臺中市霧峰區豐正段 777、786、787、788、789
等五筆地號

地下水補注地質敏感區
基地地質調查及地質安全評估
核定本

第一次審查會議紀錄

委員審查意見回覆表

圖 4-1 基地不透水面積與透水面積配置圖

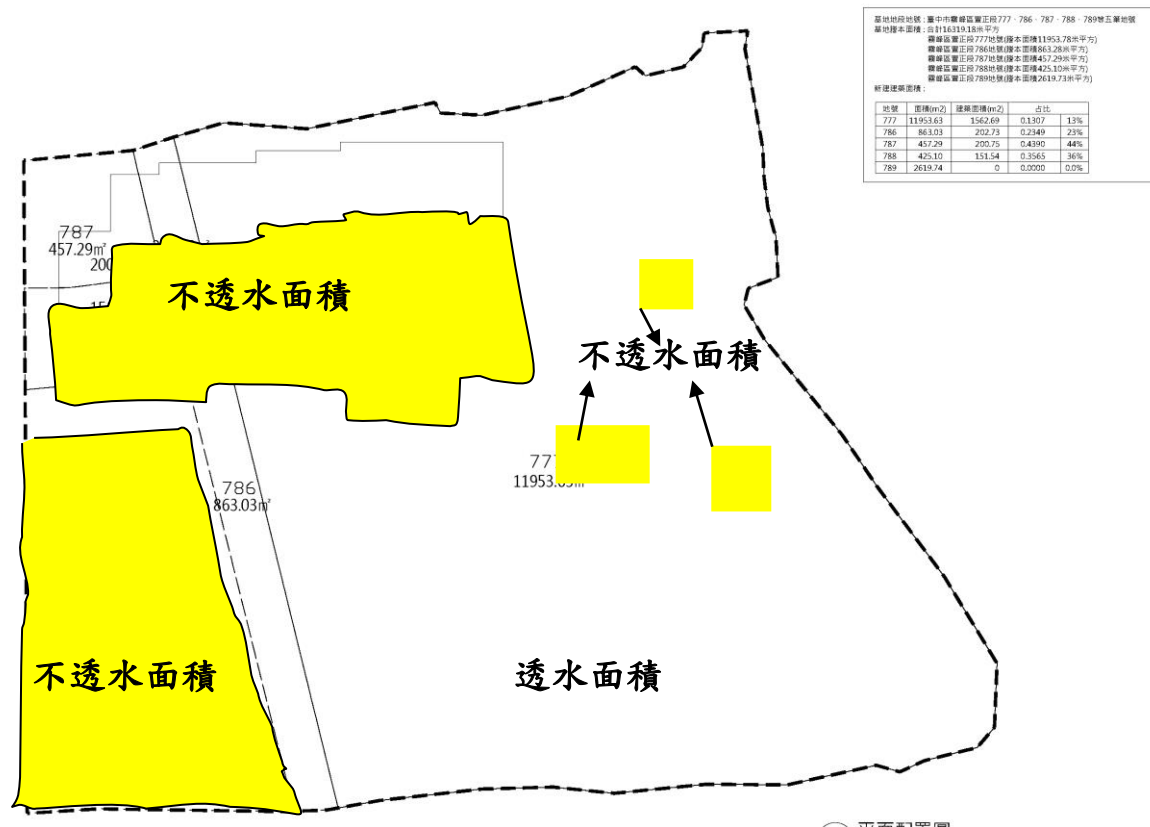
1. 本案 777 地號，由於在地質調查與礦業管理中心的網站上查無結果，所依據的是國土測繪中心的資料，建議仍需發文洽詢地方主管機關確認是否位於地質敏感區內。
2. 若 777 地號非位於地下水地質敏感區內，建議報告名稱拿掉這一筆地號。
3. 報告中 每張圖請標示指北針和比例尺。
4. 摘要 第十八行 和 3.2.2 一節 和第五章 第五點 「估計本基地的地下水位年平均均值大約在地表下 20~30 公尺間」，因鑽探報告顯示 30 公尺內無水位，請說明依據的參考資料為何？
5. 第一章 缺區域調查範圍圖和細部調查範圍圖。
6. 第二章 第一段建議拿掉(地質敏感區調查與評估手冊-地下水補注 地調所)之前的文字。
7. 圖 2-1 請標註本案基地位置。
8. P7 (4)紅土化階地堆積層 「輯」山，應為「崙」，請修正。
9. 圖 2-5 請標示基地位置。
- 10.圖 2-7 和圖 2-8 請標示基地位置。
- 11.圖 3-2 請套疊地號並加入圖 3-5 和圖 3-6 的剖面位置。
- 12.4.2.2 一節 請用圖面說明透水面積和非透水面積之位置和範圍。

1. P.V;開開發案名稱，農業藥物試驗所建置「農糧產品安全品質檢驗與情資分析中心」，建議請加註"興建工程"案。
2. P.VI;檢核項目之補充說明欄，建議請逐一對應說明，以利檢視，其中區域調查與細部調查項次與補充說明項次不符，請檢視修正。
3. P.20~27; 第三章細部調查，圖 3-1 現地照片請標示拍照位置及拍照日期，另圖 3-2 地質鑽孔及圖 3-5 基地使用配置，請分別套疊於地籍謄本圖上。
4. P.28~29;第四章基地質安全平估，請補附本基地地下水透水面積位置圖(包括透水面積、部分透水面積及全不透水面積)。
5. P.30;第 3.4 節，有關本案"挖除土方將委託合格之棄土場進行棄土"，請納入第五章結論與建議事項。
6. P.30;結論與建議之第 6 點，...開挖工程為開挖地下一樓..，建議請註明開挖之深度為幾公尺？

在無法點出本基地坐落處，請見諒。	
10. 圖 2-7 和圖 2-8 請標示基地位置。	同上。	
11.圖 3-2 請套疊地號並加入圖 3-5 和圖 3-6 的剖面位置。	已加入。	
12 .4 .2.2 一節請用圖面說明透水面積和非透水面積之位置和範圍。	已加入。	圖 4-1
張委員寶堂		
1. P.V; 閃開發案名稱，農業藥物試驗所建置「農糧產品安全品質檢驗與情資分析中心建議請加註"興建工程"案。	因標案名稱關係，宜求名稱相同，請見諒。	
2. P.VI;檢核項目之補充說明欄，建議請逐一對應說明，以利檢視，其中區域調查與細部調查項次與補充說明項、次不符，請檢視修正。	已重新檢視。	P.VI
3. P.20~27; 第三章細部調查，圖3-1 現地照片請標示拍照位置及拍照日期，另圖3-2地質鑽孔及圖3-5 基地使用配置，請分別套疊於地籍跨本圖上。	已套疊於基地範圍圖中。	圖 3-1
4. P.28~29; 第四章基地質安全平估，請補附本基地地下水透水面積位置圖(包括透水面積、部分透水面積及全不透水面積)。	已加配置圖。	圖 4-1
5. P.30; 第3.4節，有關本案"挖除土方將委託合格之棄土場進行棄土"，請納入第五章結論與建議事項。	已納入。	P.30
6. P.30;結論與建議之第6 點，開挖工程為開挖地下一樓，建議請註明開挖之深度為幾公	開挖地下 4m。
